From: [redacted]@amsterdam.nl>
Sent: Wed, 17 Oct 2018 08:20:50 +0200
To: "[redacted]@live.nl>
Cc: "[redacted]@hotmail.com'" [redacted]@hotmail.com'>;"[redacted]@yahoo.com'" <[redacted]@yahoo.com'>;'[redacted]@amsterdam.nl>;'[redacted]" <[redacted]@amsterdam.nl>;'[redacted]@amsterdam.nl>;"[redacted]'" <[redacted]@upcmail.nl>
Subject: RE: Directe toegangsvoorziening Oudeschans 64-[redacted]

Van: [redacted]@amsterdam.nl>
Verzonden: dinsdag 16 oktober 2018 08:32
Aan: [redacted]@live.nl'; [redacted]@hotmail.com'; '[redacted]@yahoo.com'
CC: [redacted]
Onderwerp: Directe toegangsvoorziening Oudeschans 64-Z

Geachte bewoners van Oudeschans 64[redacted] en 64[redacted],

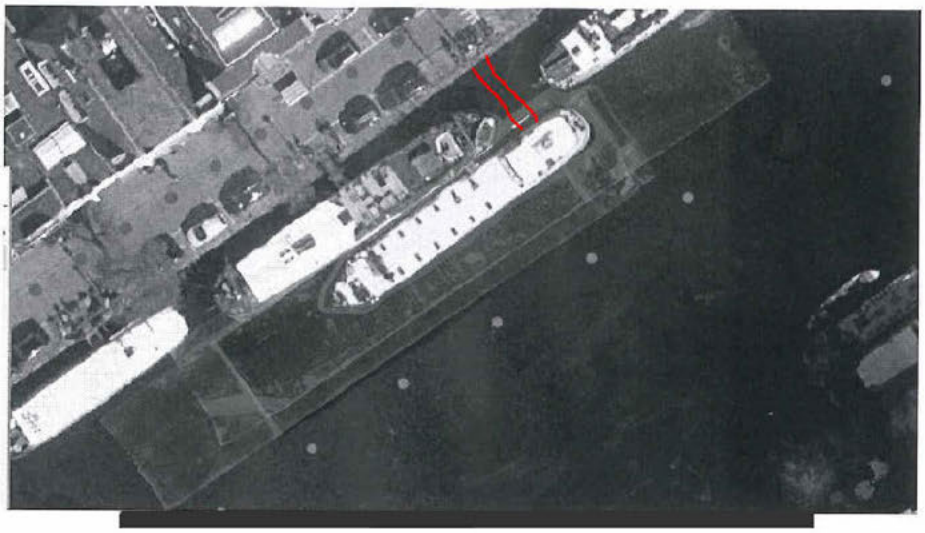
Op deze luchtfoto is te zien hoe de boten liggen.
En op foto hieronder globaal (met knip en plakwerk) hoe het opgeschoven er uit zou zien: een loopplank van ongeveer zes meter lengte, waar een ondersteuningspalen bij zouden moeten worden geplaatst.

Een dergelijke omvangrijke toegangsvoorziening is in strijd is met:

1. de Nota kade- en Oevergebruik (zo min mogelijk ruimte in laten nemen door woonboten en de voorzieningen die daarbij horen);
2. het beleid voor objecten in, op of boven het water (uitgangspunt zo klein mogelijke objecten zoals loopplanken of steigers bij woonboten);
3. het bestemmingsplan Water (loopplanken tot maximaal 2 x 2).

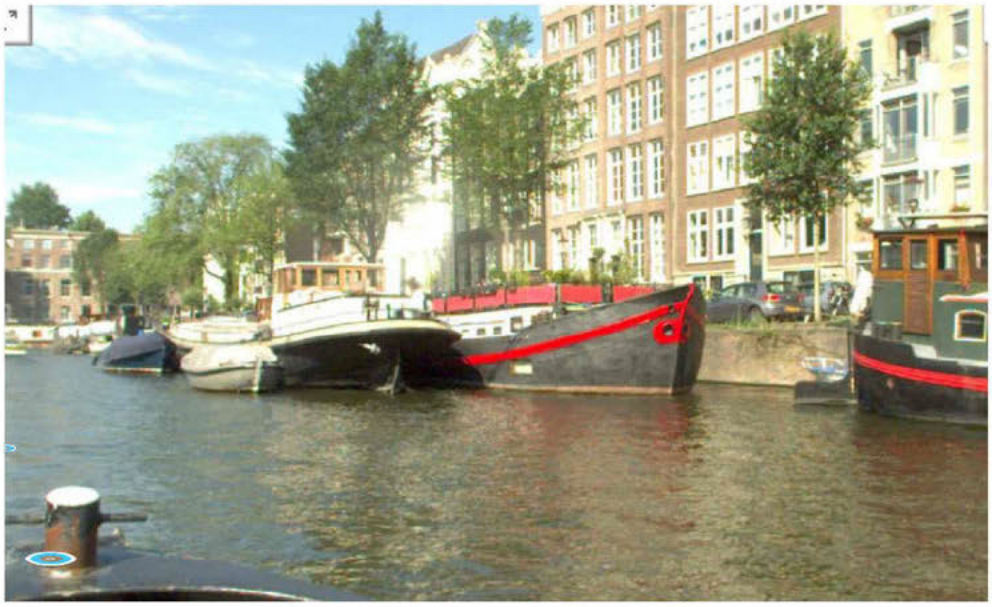
Vanaf het water gezien is het voor te stellen hoe het aanzicht zal zijn als de buitenste boot ongeveer zes meter naar het Noord-Oosten zal worden verschoven om een aparte toegangsvoorziening te maken.
